C.I. nº 199/2025 – DEPARTAMENTO DE LICITAÇÃO

PREGÃO ELETRÔNICO Nº 046 / 2025

PEDIDO DE ESCLARECIMENTO: RÉPLICA

Assunto: Pedido de retificação do edital do PREGÃO ELETRÔNICO nº 046/2025

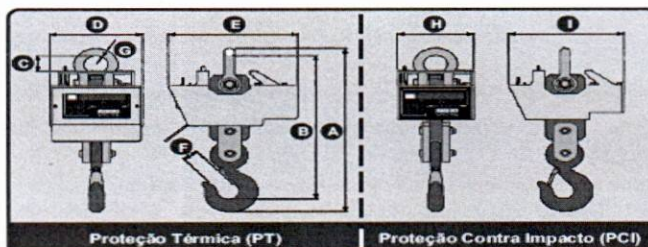
No descritivo abaixo apresentado no edital, não deixaram claro o porquê das exigências:

Capacidade altura da caixa (mm) 175 (Que caixa é esta que mencionam)

Gancho inferior (mm) 320

Gancho superior (mm) 180 altura total

Diâmetro interno do gancho superior (mm) 65

Largura da caixa (mm) 245

Obs: Referente a essas medidas e do jeito que está sendo exigido, nos resta a entender que estão direcionando para um determinado fornecedor e marca.

Na descrição dos itens, onde se lê:

“BALANÇA DIGITAL DE GANCHO SUSPENSA BIG BAG, CAPACIDADE ALTURA DA CAIXA (MM) 175, GANCHO INFERIOR (MM) 320, GANCHO SUPERIOR (MM) 180 ALTURA TOTAL (MM) 655 CAPACIDADE (KG) 3000KG - 500G DIÂMETRO INTERNO DO GANCHO SUPERIOR (MM) 65 LARGURA DA CAIXA (MM) 245 PESO (KG): 46,CLASSE DE EXATIDÃO III APROVADO PELO INMETRO CONFORME PORTARIA 236 DISPLAY COM 26 MM DE ALTURA ESTRUTURA EM AÇO CARBONO COM PROTEÇÃO CONTRA IMPACTOS ALIMENTAÇÃO POR BATERIA COM AUTONOMIA DE ATÉ 30 HORAS DE TRABALHO VELOCIDADE DE LEITURA/TEMPO DE ESTABILIZAÇÃO CONFIGURÁVEL FILTRO DIGITAL, CONTRA VIBRAÇÕES, CONFIGURÁVEL EM ATÉ 8 NÍVEIS INDICADORES LUMINOSOS DE ZERO, PESO LÍQUIDO E PESO ESTÁVEL OLHAIS E GANCHOS FORNECIDOS COM O EQUIPAMENTO COM A BATERIA INCLUSO.”

Leia – se:

“BALANÇA DIGITAL DE GANCHO SUSPENSA BIG BAG, CAPACIDADE (KG) 3000KG - 500G, COM GANCHO SUPERIOR E INFERIOR, CLASSE DE EXATIDÃO III APROVADO PELO INMETRO CONFORME PORTARIA 236, DISPLAY, ESTRUTURA EM AÇO CARBONO COM PROTEÇÃO CONTRA IMPACTOS ALIMENTAÇÃO POR BATERIA COM AUTONOMIA DE ATÉ 30 HORAS DE TRABALHO VELOCIDADE DE LEITURA/TEMPO DE ESTABILIZAÇÃO CONFIGURÁVEL FILTRO DIGITAL, CONTRA

VIBRAÇÕES, CONFIGURÁVEL EM ATÉ 8 NÍVEIS INDICADORES LUMINOSOS DE ZERO, PESO LÍQUIDO E PESO ESTÁVEL OLIIAIS E GANCIIOS FORNECIDOS COM O EQUIPAMENTO COM A BATERIA INCLUSO.”

A presente alteração visa evitar a restrição indevida da competitividade, eliminando a descrição detalhada de dimensões físicas do equipamento, que não interferem no desempenho exigido, cujo objetivo principal é a capacidade de pesagem de 0,5 kg a 3.000 kg.
